ವಿಷಯ:- ಯೋಜನಾ ವಿಭಾಗದಿಂದ ಅನುಷ್ಠಾನಗೊಳಿಸಿರುವ **Balance Work of Marriage Community Hall in Jakkur in Ward No:07** ಕಾಮಗಾರಿಯ ಬಗ್ಗೆ

QUALITY ASSURANCE/QUALITY CONTROL REPORT

EE/QA/PR/ 51 /2022-23, DATE: 21.03.2023
Name of Work	:	Balance Work of Marriage Community Hall in Jakkur in ward no 07. Byatarayanapura. Estimated cost 200.00 Lakhs
Job Code	:	007-23-000001
Bill No& Amount	:	**1st & Final Bill, Rs.2,04,54,511.00 (Including GST)**
Name of Agency	:	**Sri. K. Shankar Reddy**
Type of Test Performed	:	Rebound Hammer test as per IS13311-(2)-1992 .
Materials on which Tests Was Performed	:	1.RCC Column (M25) 2.RCC Beam (M25) 3.Solid Concrete Blocks (400x200x200mm)
Officers present during inspection	:	1. Sri. G.N.Srinivasulu. AE – Project division Yelahanka 2. Sri. Sundresh AEE – Project division Yelahanka 3. Sri C. Shridhar. AEE-Quality Assurance
Project Management Consultants	:	M/s TEJUS CONSULTANTS
Observations	:	➢ NDT (Rebound hammer test) was conducted by Project Management Consultants at random locations in presence of AE (Project division Yelahanka) & AEE (Project division Yelahanka) along with AEE of QA division ➢ The Rebound Hammer Test was conducted randomly on RCC Column (M25) & RCC

Location 1: Samudaya Bhavan Building, Jakkur.

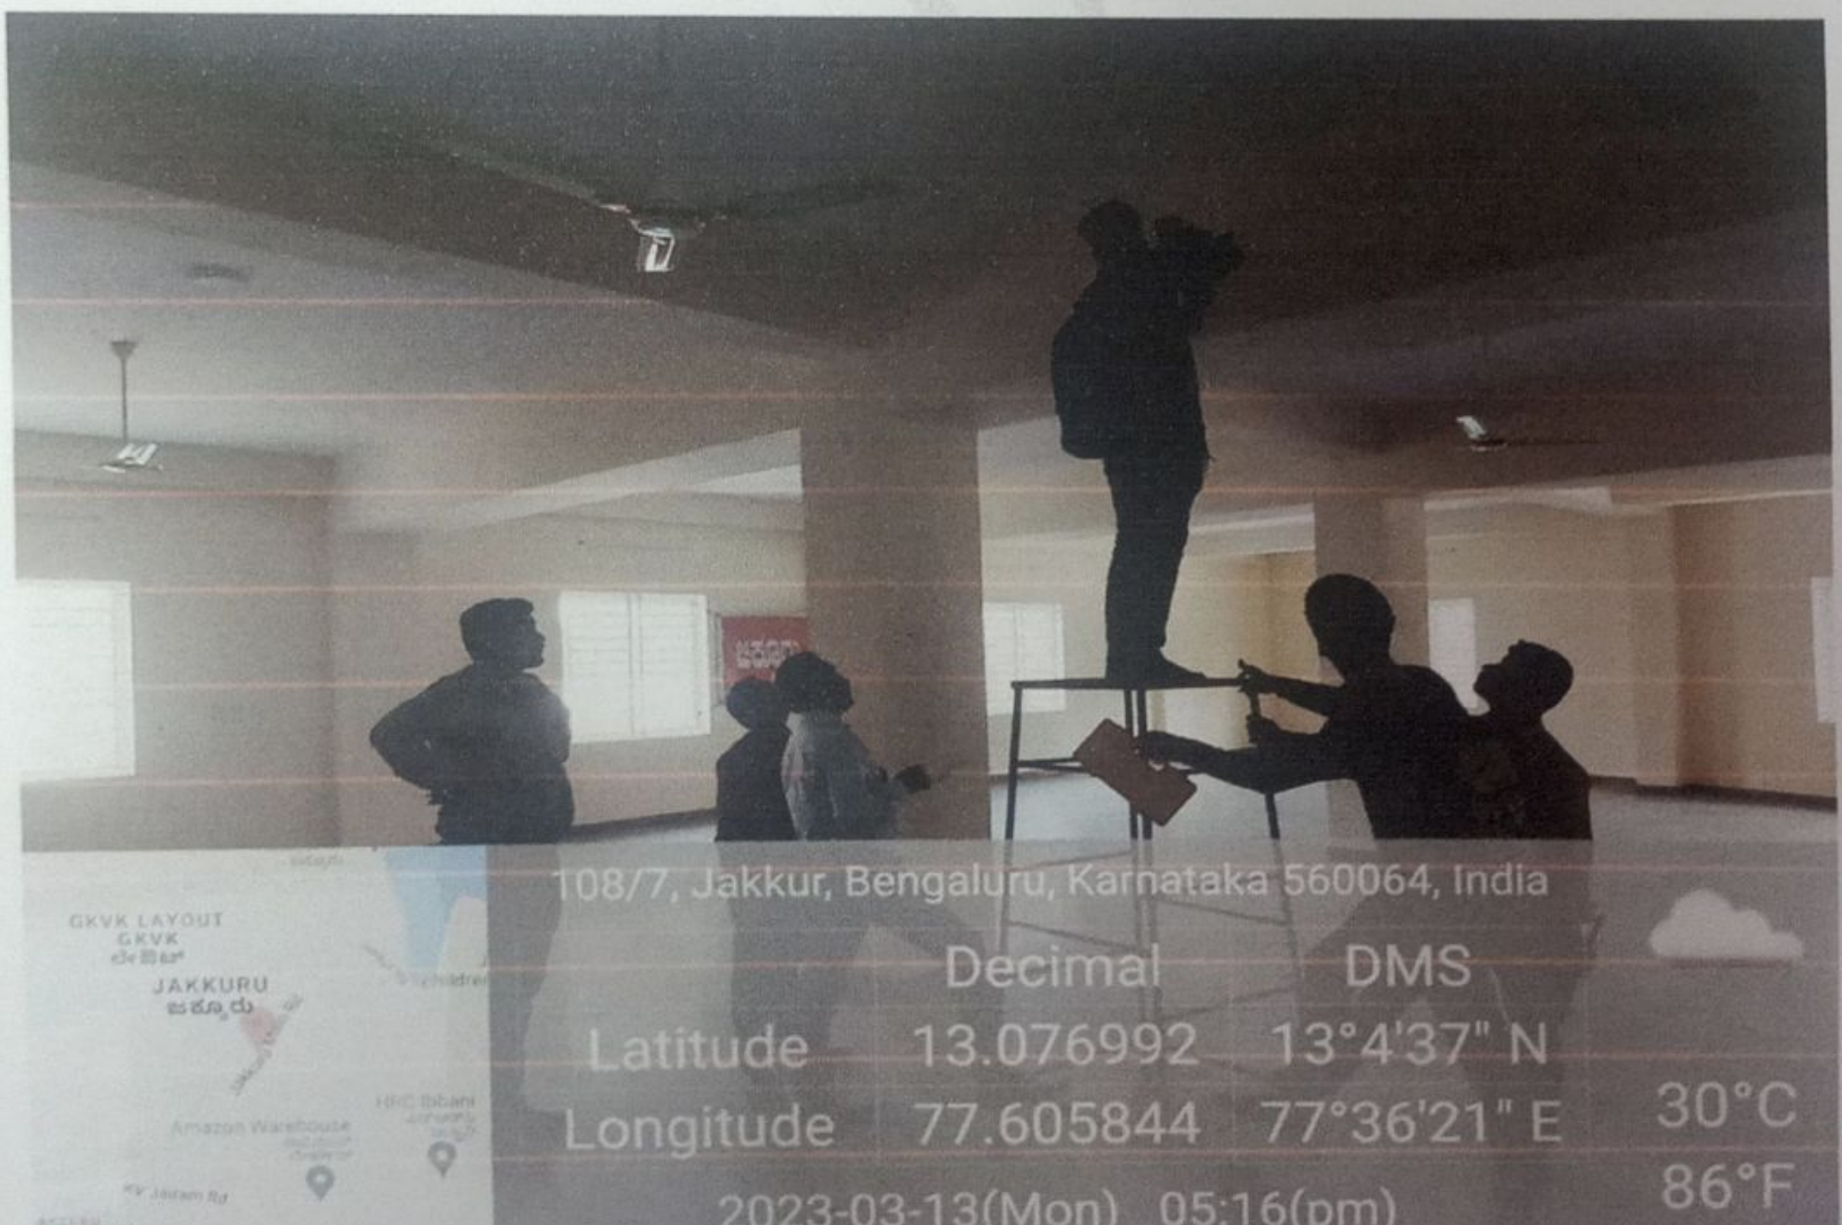
PMC team was instructed to assess the strength of concrete used RCC Column (M25) & RCC Beam (M25) by Rebound Hammer Test .The Rebound hammer test were conducted by PMC in presence of engineer in charge of work.

From the test results furnished by PMC consultants, it is concluded that the results of the samples collected are in accordance with the standards/ specifications mention in the IRC codes. However, the results submitted by the PMC have been reproduced here with for further needful action. The results checked by QA/QC relates only for item tested in the particular location randomly.
